ANEXO V

Consultas junto às concessionárias de serviços públicos, empresas de telefonia e demais órgãos e entidades

Ofício Nº 11/2020 - METRO-DF/DTE

A Companhia do Metropolitano do Distrito Federal – METRÔ-DF vem empreendendo esforços para a obtenção da Licença Prévia das obras de expansão da Linha 1 na Região Administrativa de Ceilândia. Para isso, como parte das exigências do Relatório de Impacto Ambiental Complementar – RIAC, é necessária a verificação das possíveis interferências nas redes de infraestrutura urbana destinadas à prestação de serviços.

REDE DE ÁGUAS PLUVIAIS

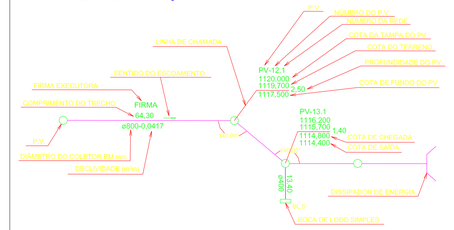
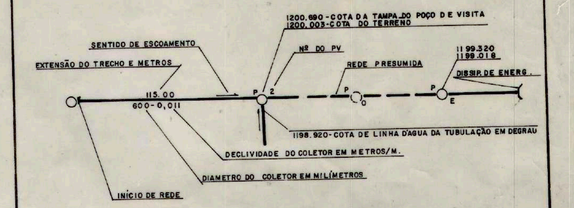
Conforme dados constantes deste arquivo técnico NOVACAP (SEAU) e plantas encaminhadas doc's. sei-36621574, 36621613, 36621673, **informamos que existe interferência** com rede pública de águas pluviais implantadas, seguem anexos arquivos Digitais dos **cadastros e Levantamento Topográfico** do Sistema público de drenagem pluvial implantado doc. sei- 82039463 dwg, 82039619 pdf e 81179666 dwg, inserido dentro da mencionada área em estudo.
